Ruj. Kami: SUSULAN-1/NOTIS-1/2026/043

Surat Susulan — Maklum Balas Pemeriksaan Bersama (Joint Inspection)
pada 25 September 2026 & Tuntutan Dokumentasi Rasmi
Hartanah: Rumah Teres 1 Tingkat (Unit ST-187C, H.S.(M) 7054, PT 26455, Mukim
Bukit Katil)
di No. 53, Jalan TU 13, Taman Tasik Utama, Ayer Keroh, 75450 Melaka

Gambar 1 — Pemeriksaan Kali Pertama (31 Julai 2026): keretakan kecil sedia ada di penghujung roof tile (bulatan hijau). Keretakan kecil ini ditolak ansur dan tidak dituntut ketika itu.

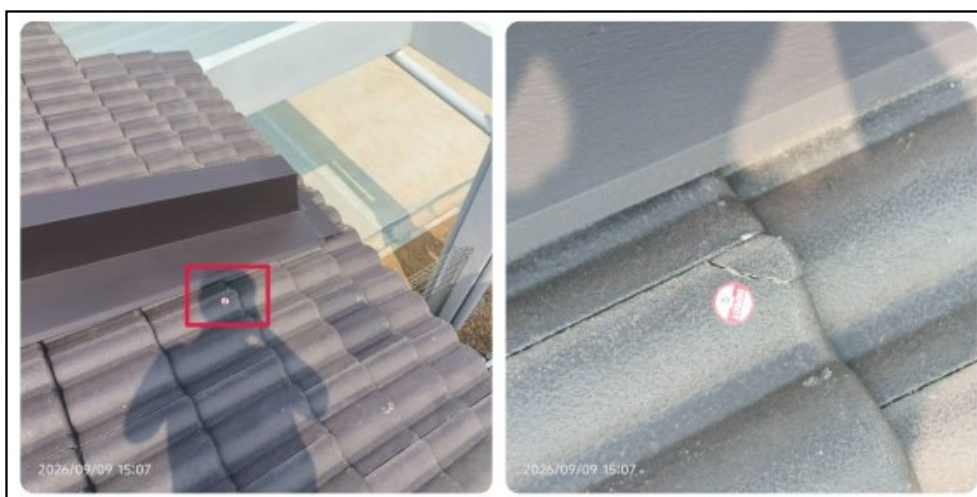
10. Berhubung kecacatan baharu yang direkodkan sebagai "New Defect from Rectification Work — crack/damage on roof tiles after rectification work", pihak yang mewakili pemaju/kontraktor telah mendakwa secara lisan bahawa kerosakan tersebut disebabkan oleh juruukur (surveyor) yang menaiki bumbung semasa pemeriksaan. Dakwaan ini adalah TIDAK BERASAS dan dengan ini DITOLAK berdasarkan bukti bergambar berikut (rujuk Lampiran A):
 - Semasa Pemeriksaan Kali Pertama (31 Julai 2026), telah sedia wujud keretakan kecil di penghujung roof tile di lokasi yang sama (ditanda dengan bulatan hijau dan anak panah hijau dalam gambar Pemeriksaan Kali Pertama — Lampiran A, Gambar 1 & 2). Oleh kerana keretakan tersebut kecil sahaja dan tidak ketara, kami bertolak ansur (tolerate) dan tidak

- Semasa Pemeriksaan Semula (Re-Inspection) pada 9 September 2026, didapati roof tile di lokasi keretakan sedia ada tersebut telah PECAH sepenuhnya (Lampiran A, Gambar 3, bertarikh 09/09/2026, 15:07) — iaitu selepas kerja pembaikan bumbung dijalankan oleh pihak kontraktor, dan bersebelahan dengan roof tiles pecah yang memang telah dilaporkan dalam laporan pemeriksaan;
- Kronologi gambar ini jelas menunjukkan kerosakan berlaku dalam tempoh kerja pembaikan (rectification work) dijalankan oleh pihak kontraktor, dan bukannya disebabkan oleh pihak pemeriksa.

Gambar 2 — Pemeriksaan Kali Pertama (31 Julai 2026): lokasi keretakan sedia ada (anak panah hijau), bersebelahan roof tile pecah yang dilaporkan (kotak merah).

Gambar 3 — Pemeriksaan Semula (9 September 2026, 15:07): roof tile di lokasi keretakan sedia ada kini didapati PECAH sepenuhnya — selepas kerja pembaikan bumbung dijalankan oleh pihak kontraktor.

11. Sehubungan itu, sekiranya pihak tuan masih mengekalkan dakwaan bahawa kerosakan tersebut bukan berpunca daripada kerja pembaikan pihak kontraktor, pihak tuan dituntut mengemukakan bukti bergambar (photographic evidence) kerja pembaikan bumbung yang telah dijalankan — iaitu gambar selepas siap kerja pembaikan (after-repair photos) yang menunjukkan roof tiles di kawasan tersebut berada dalam keadaan sempurna TANPA pecah. Tanpa bukti sedemikian, kerosakan tersebut kekal sebagai kecacatan baharu akibat kerja pembaikan (new defect arising from rectification work) yang WAJIB dibaiki sepenuhnya oleh pihak tuan atas kos pihak tuan sendiri, dengan kadar SEGERA memandangkan ia melibatkan bumbung yang terdedah kepada risiko kebocoran air hujan.

Gambar 1 — Item No. 41 (Master Bedroom): sisihan 6mm pada permukaan dinding (sesiku L), 9mm pada skirting (sesiku L) dan 12mm pada skirting diukur menggunakan spirit level 1.2 meter.

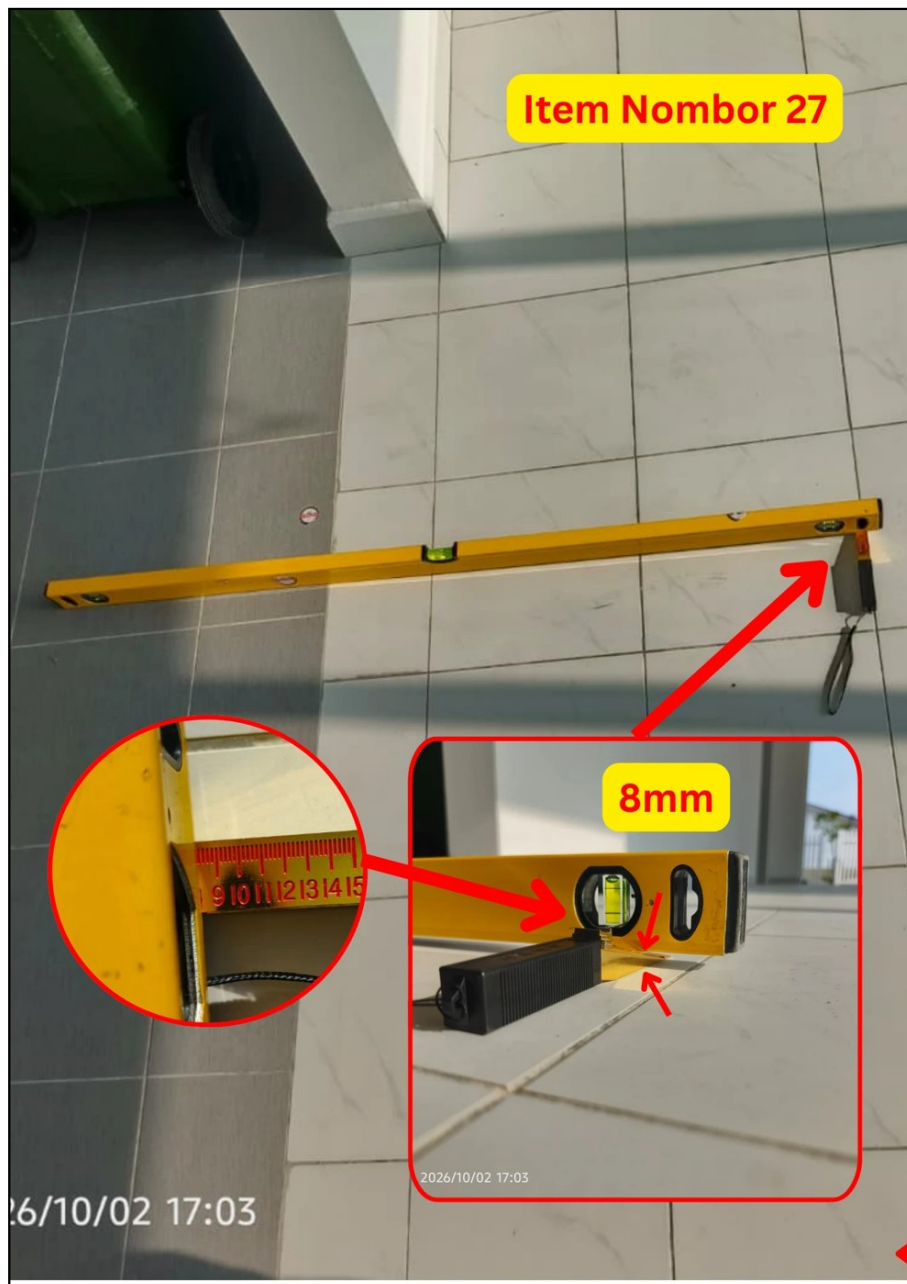
6. Berhubung item No. 26 (Kitchen — lippage floor tile), item No. 27 (Kitchen — uneven floor tiles), item No. 28 (Kitchen — isu penjajaran yang jelas kelihatan pada permukaan dinding dan skirting) dan item No. 41 (Master Bedroom — isu penjajaran pada permukaan dinding akibat pemotongan floor tiles yang tidak konsisten), pihak yang mewakili pemaju dan kontraktor menyatakan secara lisan bahawa kesemua kecacatan tersebut berada "dalam had toleransi (within tolerance)" dan oleh itu TIADA tindakan akan diambil. Dakwaan lisan ini tidak boleh diterima. Pihak tuan dituntut menyatakan secara BERTULIS bagi SETIAP item di atas: (i) standard atau piawaian toleransi yang dirujuk (contohnya CIDB QCLASSIC, Malaysian Standard, atau spesifikasi pengilang — dengan rujukan penuh); (ii) had toleransi yang dibenarkan di bawah standard tersebut; dan (iii) bacaan ukuran sebenar yang diambil di tapak berserta kaedah dan lokasi pengukuran. Perlu ditegaskan bahawa semasa pemeriksaan-pemeriksaan terdahulu, alat aras (spirit level) dan susunan tiles digunakan sebagai penunjuk visual (visual indicator) — tiada bacaan ukuran direkodkan ketika itu kerana kecacatan tersebut jelas kelihatan senget secara ketara dan dapat dirasai secara fizikal ketika berjalan di atas permukaan berkenaan. Tanpa pengesahan bertulis berserta data ukuran sebagaimana di atas, keengganan mengambil tindakan tidak akan diterima, dan item-item ini kekal sebagai kecacatan tertunggak yang wajib dibaiki.

7. Berhubung item No. 41 (Master Bedroom — isu penjajaran pada permukaan dinding akibat pemotongan floor tiles yang tidak konsisten), pihak kontraktor menerangkan secara lisan bahawa mereka telah menembak laser dari dinding bertentangan dan, berdasarkan itu, mendakwa dinding tersebut lurus. Penjelasan ini tidak menjawab kecacatan yang dilaporkan: isu yang direkodkan adalah ketidakjajaran yang JELAS KELIHATAN pada permukaan dinding/tiles akibat pemotongan floor tiles yang tidak konsisten, sebagaimana dirakam bergambar di dalam laporan pemeriksaan. Satu demonstrasi laser secara lisan tanpa sebarang rekod tidak mempunyai nilai pembuktian. Malah, pengukuran yang dijalankan sendiri oleh pemilik pada 2 Oktober 2026 merekodkan sisihan 6mm pada permukaan dinding (sesiku L), 9mm pada skirting (sesiku L) dan 12mm pada skirting menggunakan spirit level 1.2 meter (rujuk Lampiran C dan jadual pengukuran di Seksyen D) — bacaan yang secara langsung menyangkal dakwaan "lurus" tersebut. Pihak tuan dituntut mengemukakan laporan pengukuran bertulis (kaedah pengukuran, bacaan, lokasi titik ukur dan nama pegawai yang menjalankan ukuran) dan/atau menjalankan pengesahan ukuran semula secara bersama dengan kehadiran pemilik. Sekiranya pemotongan tiles didapati tidak konsisten, pembetulan hendaklah dilaksanakan sepenuhnya atas kos pihak tuan.
